San Gil, Santander., 04 de junio de 2026 **CP&S-2002-INVIAS-0096-2026**

REFERENCIA: CONTRATO No. 2002 de 2024 cuyo objeto es: ADMINISTRACIÓN VIAL DE LAS CARRETERAS NACIONALES A CARGO DE LA DIRECCIÓN TERRITORIAL SANTANDER, GRUPO AMV 2 LOTE 3

Asunto Respuesta a petición con radicado No. 2026E-VUVRAZ-049076 de "SOLICITUD DE INTERVENCION PRIORITARIA PARA CONSTRUCCION DE CXUNETA EN EL KILOMETRO 0+600m DE LA VIA BARICHARA – SAN GIL instaurado por el Ing. Fermin Dario Quintanilla Viviescas en sus funciones como Secretario de Planeación Municipal de Barichara – Santander.

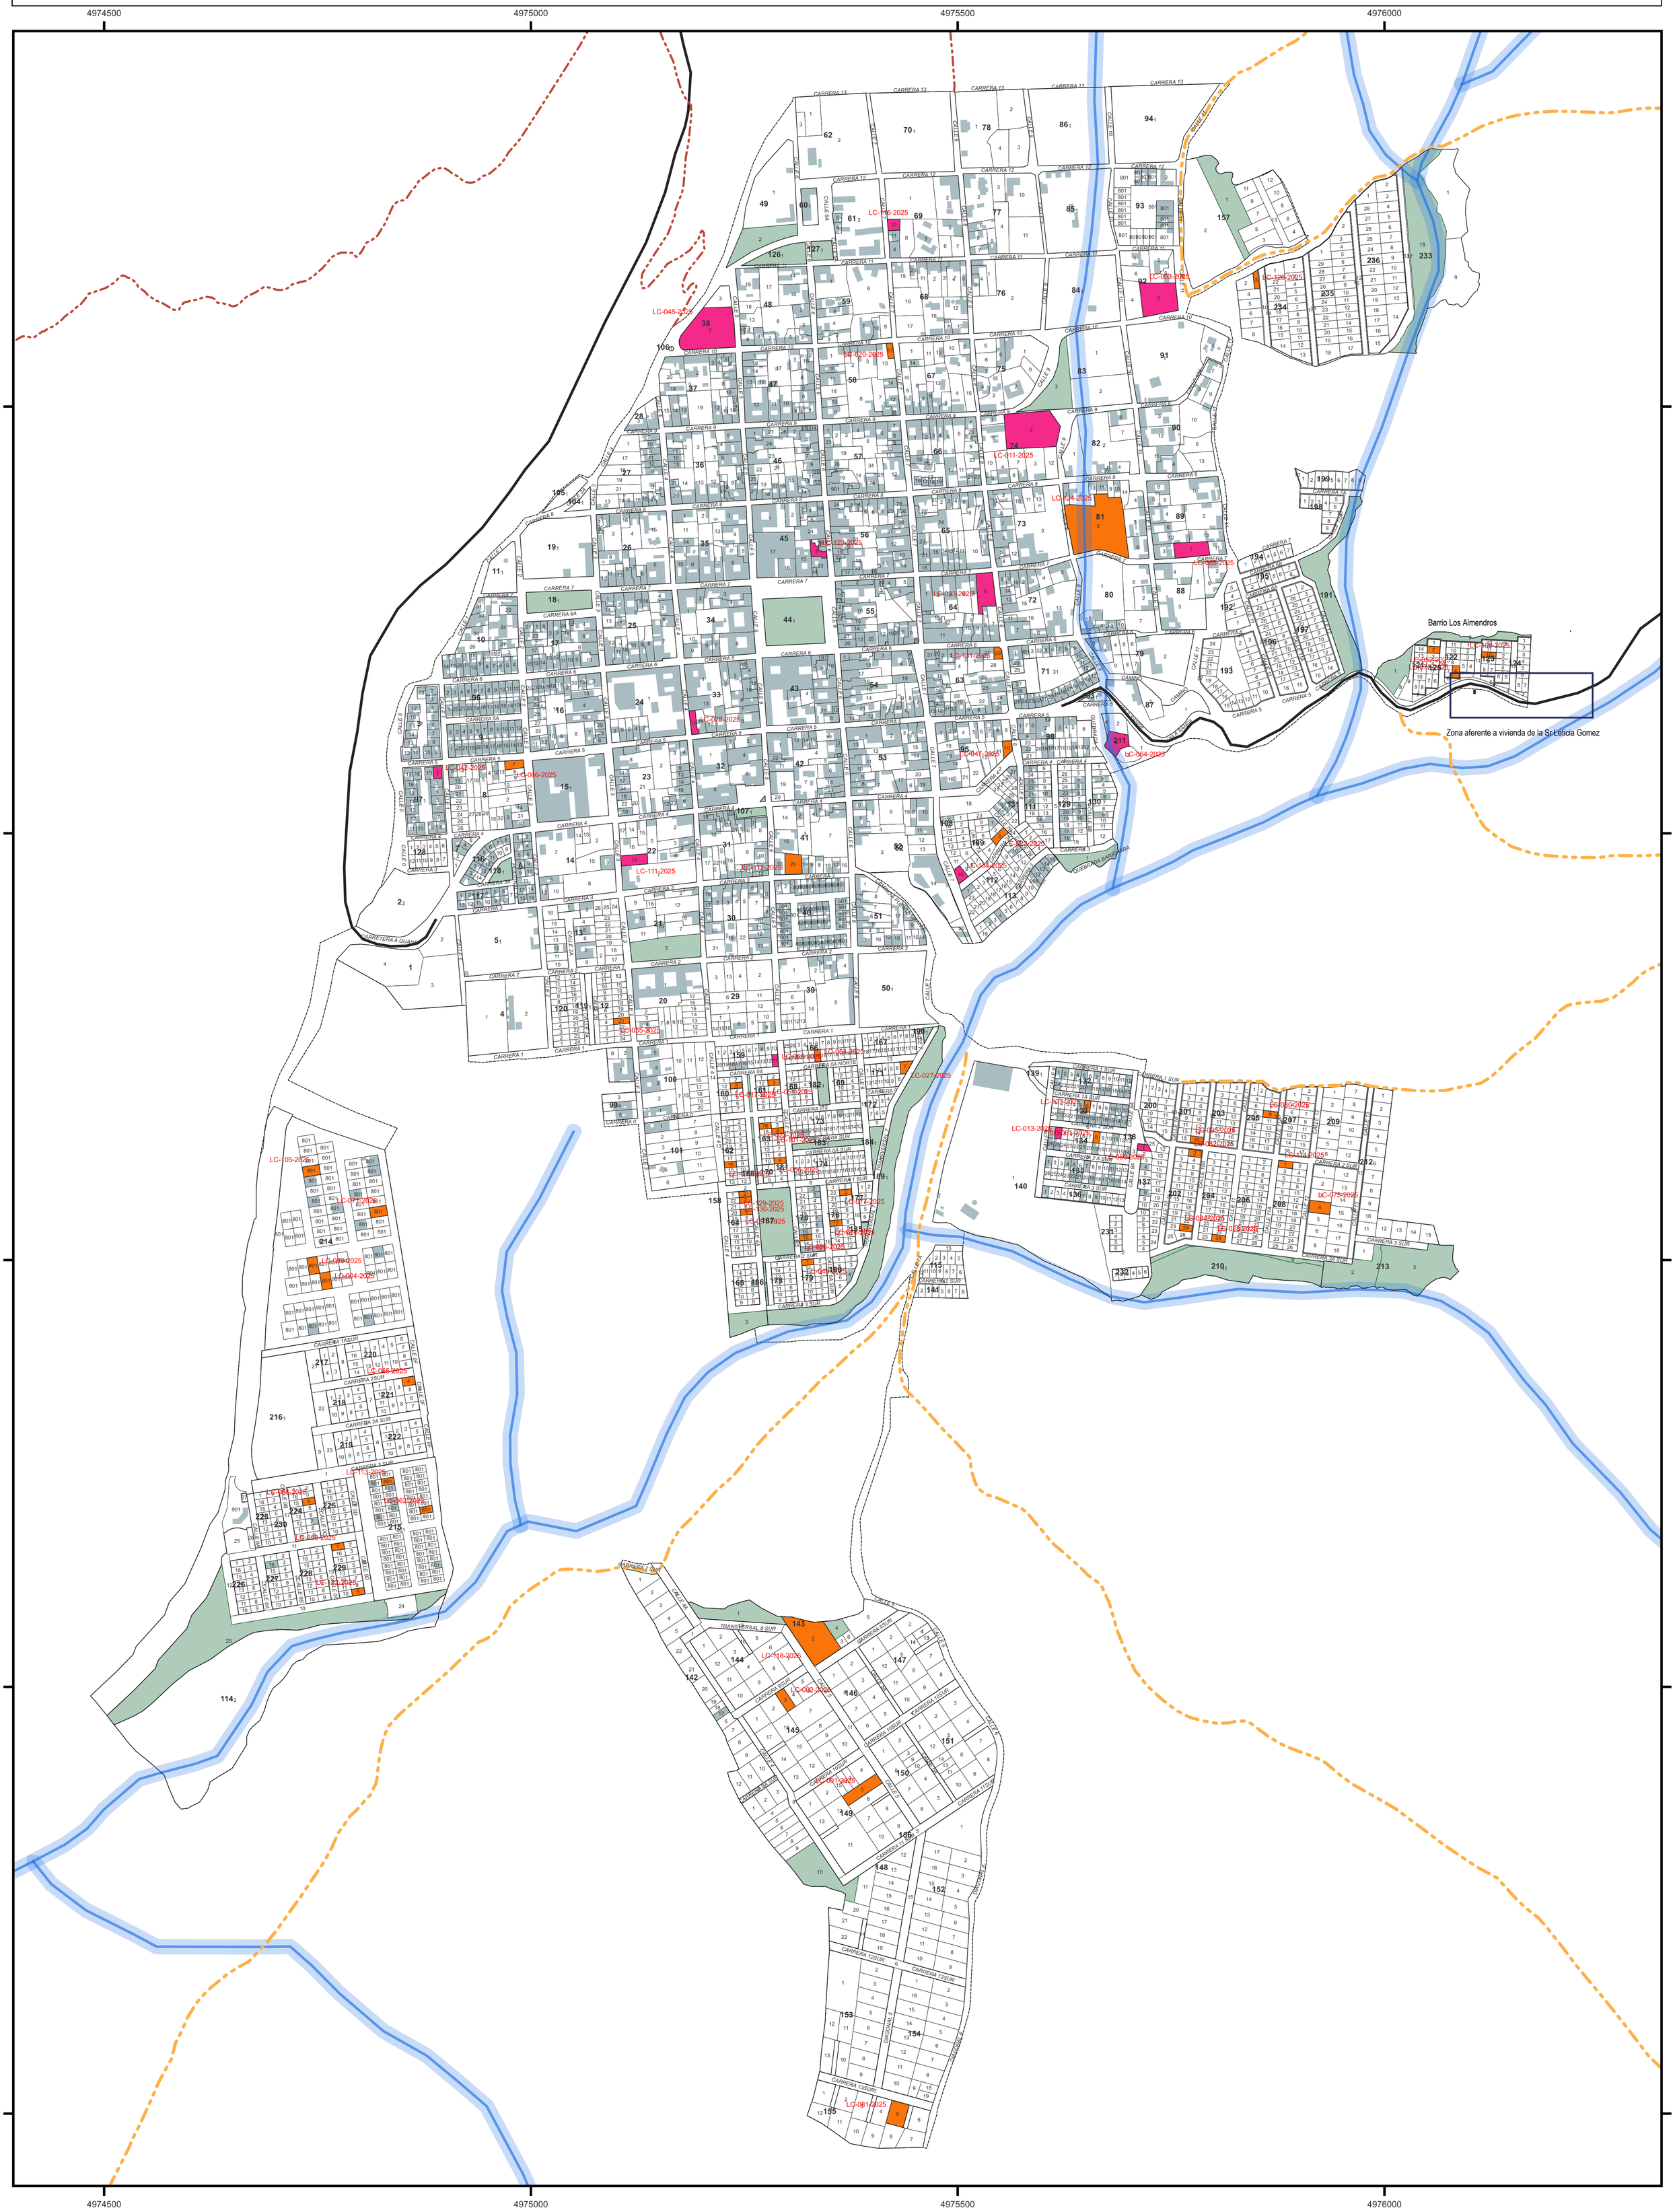
Foto 9 en el registro fotográfico se aprecia el perfil vial en el PR62+0070 de la Ruta 6402 Cruce Guane PR55+0100 – San Gil. En el ingreso al barrio Los Acacios. Este registro es de época de marzo de 2024 y no se había modificado la sección de la cuneta revestida correspondiente a la infraestructura vial de la Ruta 6402 Cruce Guane PR55+0100 – San Gil.

Foto 10 en el registro fotográfico se aprecia el perfil vial en el PR62+0070 de la Ruta 6402 Cruce Guane PR55+0100 – San Gil. En el ingreso al barrio Los Acacios, en los registros se presenta como en época de marzo de 2024 sin modificación de la obra de drenaje y con la modificación de la obra de drenaje en época de junio de 2026

- La restitución de la sección hidráulica de la cuneta revestida localizada sobre el MI de la vía nacional Ruta 6402 Cruce Guane PR55+0100 – San Gil.

Ilustración 1. Imagen satelital

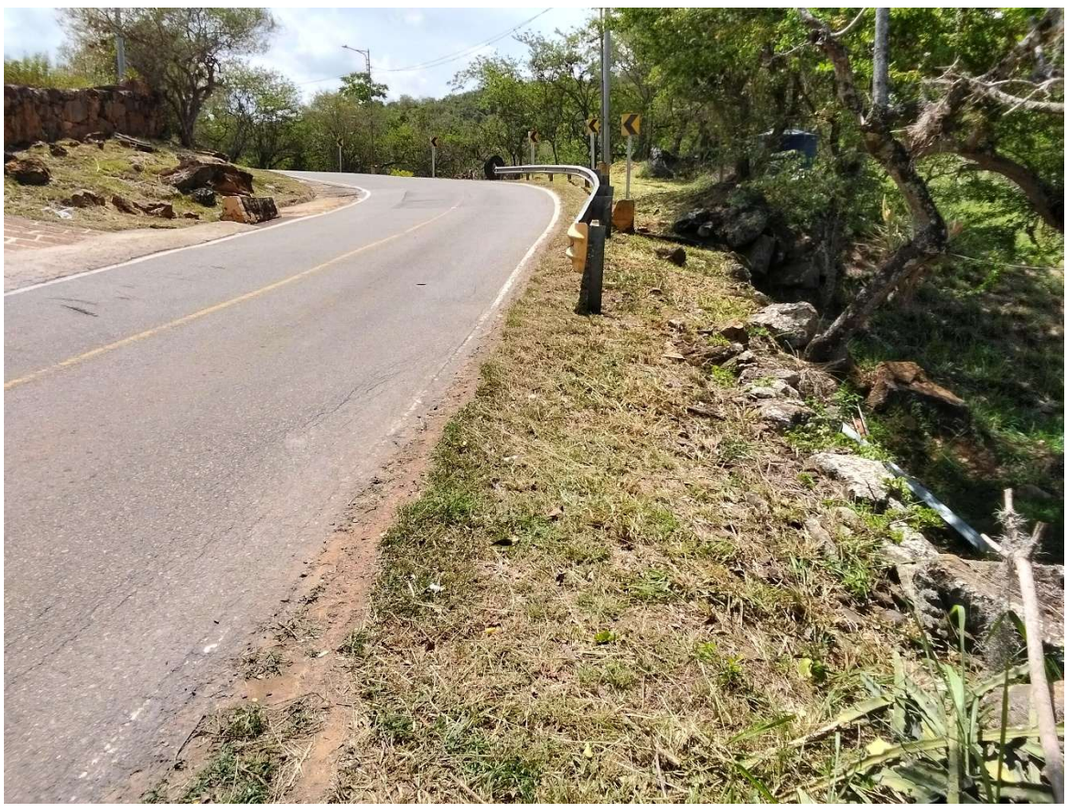
En atención a dicha solicitud, personal adscrito a esta Secretaría de Planeación realizó una visita de inspección ocular al sitio ubicado en el kilómetro 0+600 de la vía Barichara – San Gil, frente a la urbanización "Los Acacios", evidenciando la ausencia total de cuneta perimetral en el costado sur de la banca.

Durante las épocas de lluvia, las aguas de escorrentía superficial provenientes de la urbanización no son captadas ni conducidas hacia las alcantarillas existentes, sino que atraviesan transversalmente la calzada y al no existir cuneta, se precipita directamente hacia el predio privado ubicado en la cota inferior, ocasionando inundación, erosión y daños estructurales en la vivienda de la propietaria afectada.

Para mitigar el riesgo y evitar el deterioro progresivo tanto de la plataforma vial como del predio aledaño, se estima necesaria la construcción de una cuneta en concreto de aproximadamente 60 metros lineales que capte las aguas lluvias y las redirija hacia el sistema de alcantarillado existente de la vía nacional.
